Předložení připomínek k vítěznému návrhu vzešlému z architektonické soutěže na řešení Husova náměstí

ZÁVAZNÉ ZADÁNÍ PRO DOPRACOVÁNÍ VÍTĚZNÉHO NÁVRHU VZEŠLÉHO Z ARCHITEKTONICKÉ SOUTĚŽE LYSÁ NAD LABEM, HUSOVO NÁMĚSTÍ:

14

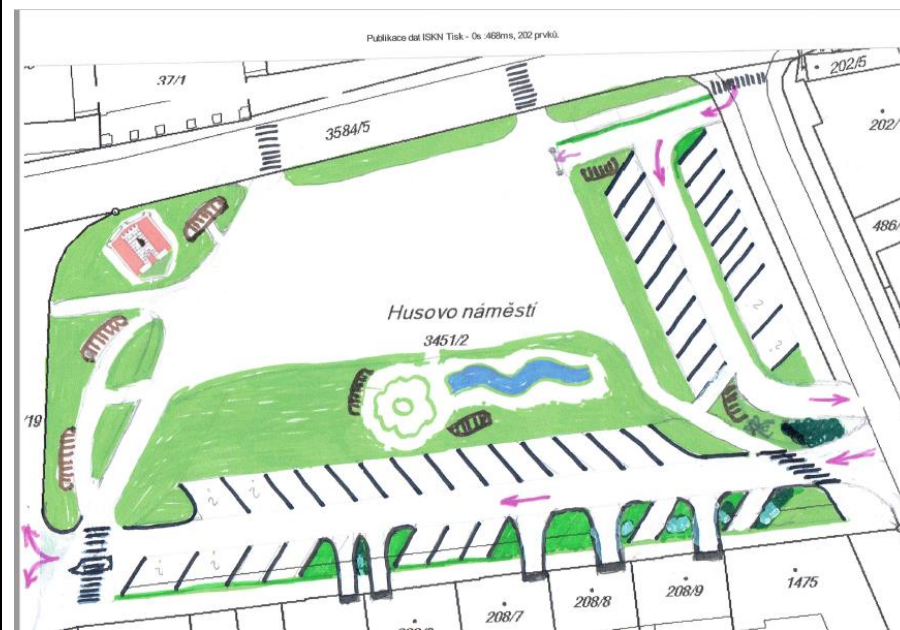
Zachovat počet parkovacích míst v řešeném území, mj. pro obytné domy bez jiné možnosti parkování, při vymístění parkování ze středové plochy.

OMI: Upozorňujeme, že vytěsnění parkovacích míst v centru města není řešeno vůbec. Parkovací místa by měla být řešena nějakou alternativou, nikoliv pouze jejich odstraněním.

SK RM: Návrh zásadním způsobem redukuje parkování kolem náměstí, což je nepřijatelné a bezohledné s ohledem na rezidenty a obchodníky. Komise doporučuje zachovat spodní část náměstí s možností parkování pro rezidenty a vjezd pro zásobování nebytových prostor. I toto řešení bude omezující a výrazně zkomplikuje život obchodů v této části náměstí, ale z pohledu SK je to maximální ještě přijatelný limit omezení parkování. Na spodní části náměstí jsou velké bytové domy, které většinou nemají vjezdy a náhradní parkovací kapacita neexistuje. Obchody potřebují dostupnou parkovací kapacitu v místě, jinak v dnešní době nepřežijí.

Petr Gregor: Zachovat v území cca 40 parkovacích míst, z toho alespoň 4 pro invalidy, nikoliv v centru náměstí, ale v jižní, příp. východní části. Předkládá vlastní návrh řešení.

Poznámka: Východní část řešení dle náčrtu je nejspíš neprojednatelná s DI PČR.

Martin Robeš: Zachovat počet parkovacích stání v řešeném území. Vymístit parkování ze středové plochy náměstí a navrhnout je po obvodu náměstí, zejména na jižní straně náměstí, kde podél komunikace mohou být oboustranná šikmá parkovací stání a kde se nacházejí obytné domy, které nemají jinou možnost parkování.

neschváleno
